AGIR pour la
BIODIVERSITÉ
CHAMPAGNE-ARDENNE

Ref : JJ2111003

Objet : enquête publique du projet de Parc éolien des Deux Noues

Figure 1 : disposition des éoliennes du projet, couloirs de migration et distance entre les groupes d'éoliennes

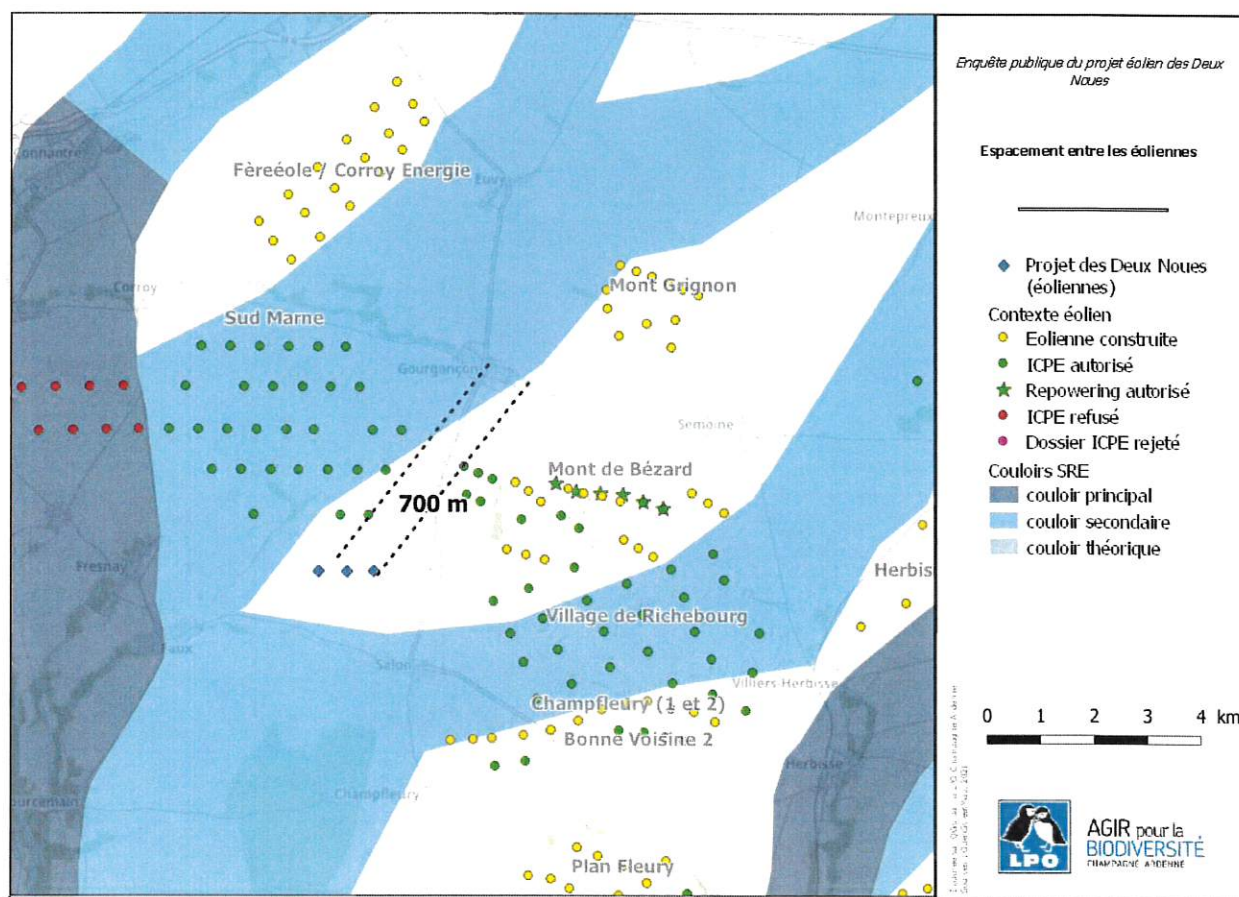
La distance entre les parcs *Sud-Marne* et le parc du *Mont de Bézard*, une fois les deux parcs construits, sera réduite à moins de 1 400 m entre les éoliennes les plus proches ; si l'on se place dans l'axe de la migration, c'est-à-dire nord-est / sud-ouest, cet espace se réduit à 700 m (cf. carte en annexe) une valeur bien insuffisante pour que le passage des migrateurs reste fluide. Or les 3 éoliennes du projet des Deux Noues vont venir fermer visuellement la trouée déjà étroite entre le parc du *Mont de Bézard* et le parc *Sud marne*. Si l'on se place dans l'axe nord-est / sud-ouest, on se rend compte que par effet de superposition, les mâts viendront fermer le passage, tant dans le sens de la migration post-nuptiale que pré-nuptiale. L'impact supplémentaire de ces 3 éoliennes, qui pourrait sembler réduit par rapport au grand nombre d'éoliennes déjà implantées, est en réalité décuplé par le fait qu'il vient fermer une échappatoire aménagée pour les migrateurs.

Et le pétitionnaire semble oublier que le projet vient s'accoler au parc *Sud Marne* qui n'est distant que de 1 000 m. Car le couloir de migration qui est complètement occupé par le parc *Sud Marne* se

reportera de part et d'autre. Ainsi, les migrateurs perturbés par l'effet barrière qui s'étend sur une largeur de 5 km vont se concentrer à l'est ou à l'ouest du bloc de 30 éoliennes. A l'est, un autre bloc, lui aussi aggloméré dans un ensemble de plusieurs parcs (*Village de Richebourg, Renardières, Champfleury 1 et 2, Bonne Voisine, etc.*) où s'accumulent 63 éoliennes, barre une largeur de 7 km, et qui de plus, se trouve sur un autre couloir secondaire de migration ! Il ne restera aux migrateurs qu'un seul espace d'à peine 1300 m de large sur une largeur de 12 km ! Sans compter qu'un autre projet en instruction, appelé *Sud Marne Extension* et qui compte 15 éoliennes, prévoit d'implanter 2 éoliennes dans la même trouée, la réduisant encore davantage.
